Sezione di Bergamo

OGGETTO: ambito territoriale del comune di Bergamo (BG) - Via Martinella. Progetto di impianto fotovoltaico proposto da Lovato Electric SPA in area sottoposta a tutela ambientale. Osservazione nell'ambito del procedimento di verifica di assoggettabilità a VIA (art. 19 d.lgs. 152/06 e s. m. e i.).

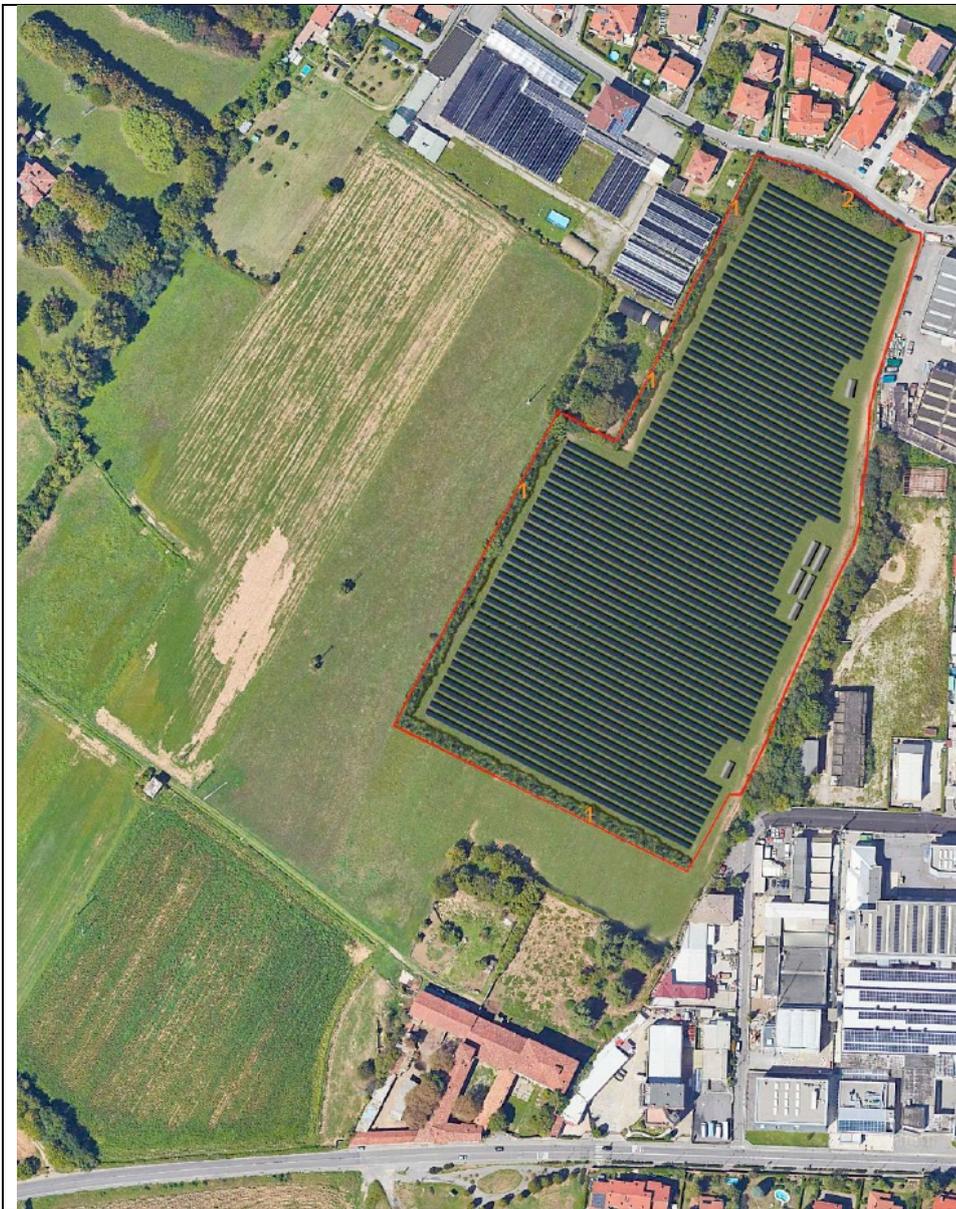
Inoltre si trova nei pressi della villa Bajo di notevole interesse storico e ambientale, trattandosi di una delle residenze facenti parte del sistema dei "Corpi Santi" così importanti per la città di Bergamo.

L'area interessata dal nuovo progetto ricadrebbe così compromettendolo in modo determinante, nel sistema di aree verdi (cintura verde) di connessione tra la zona est ed ovest della città, sistema tutelato sia nella pianificazione del Parco, sia in quello del PGT di Bergamo. Si tratta infatti di aree agricole che hanno un interesse non solo per i caratteri storici e ambientali e di paesaggio agricolo connesso ai Corpi Santi, ma anche per il loro valore intrinseco di suolo agricolo, risorsa irreversibile e indispensabile per un equilibrio ambientale, climatico e produttivo.

Il fatto di nascondere la distesa di pannelli fotovoltaici con filari di mitigazione (a nord, sud ed ovest) sostenendo che, una volta rimosso l'impianto, il valore ecologico dell'ambito sarà maggiore, trascura il fatto che, comunque, il valore del paesaggio agricolo attuale con gli orizzonti aperti che oggi offre (vedi immagine sopra) e la lettura delle connessioni con l'edificato storico, sarà perso.

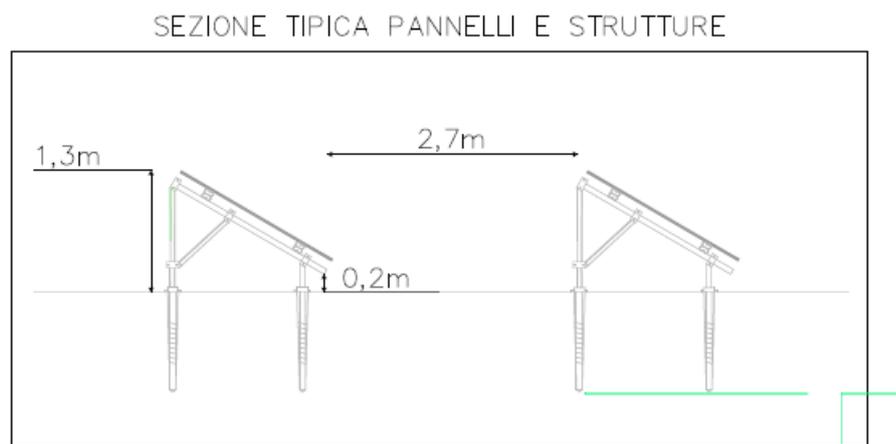
Riteniamo fuorviante e ingannevole l’affermazione contenuta a pag. 147 dello studio preliminare laddove si dice: *“È tuttavia da dire che l’installazione dei singoli moduli fotovoltaici non costituisce una reale perdita di permeabilità dei terreni, in quanto questi, a meno del punto di ancoraggio sul terreno, non alterano la permeabilità superficiale del suolo. In termini di coperture, tuttavia, a tutti gli effetti il nuovo parco fotovoltaico costituirà un elemento di copertura nell’ impronta a terra del pannello. In considerazione di ciò, in termini di invarianza idraulica le opere potranno essere considerate come elementi semipermeabili”*. Questa distesa di pannelli davvero non influirà sulla permeabilità del terreno? Riteniamo che, di fatto, la permeabilità sia pari a quella sottratta da case, tettoie e capannoni di pari superficie proiettata a terra.

Al di là, quindi, della dimostrazione di calcoli connessi al rispetto dell’invarianza idraulica, non condividiamo l’idea che i pannelli fotovoltaici, così come i volumi tecnici connessi, ancorché sollevati di alcuni centimetri rispetto al suolo, non contribuiscano a impedire la permeabilità del terreno sottostante. Non si tiene forse conto della degenerazione provocata sul suolo dalle fasce continue di pannelli che provocano mancanza di acqua al di sotto, surriscaldamento e albedo per luce riflessa dai pannelli, con concentrazione di acqua lungo i corridoi dell’impianto? Riteniamo che si tratti di consumo di suolo vero e proprio e di non trascurabile impatto climatico. Piuttosto che consumare suolo agricolo, si potrebbero sfruttare, anche con contratti di affitto, le coperture di edifici e capannoni già esistenti.
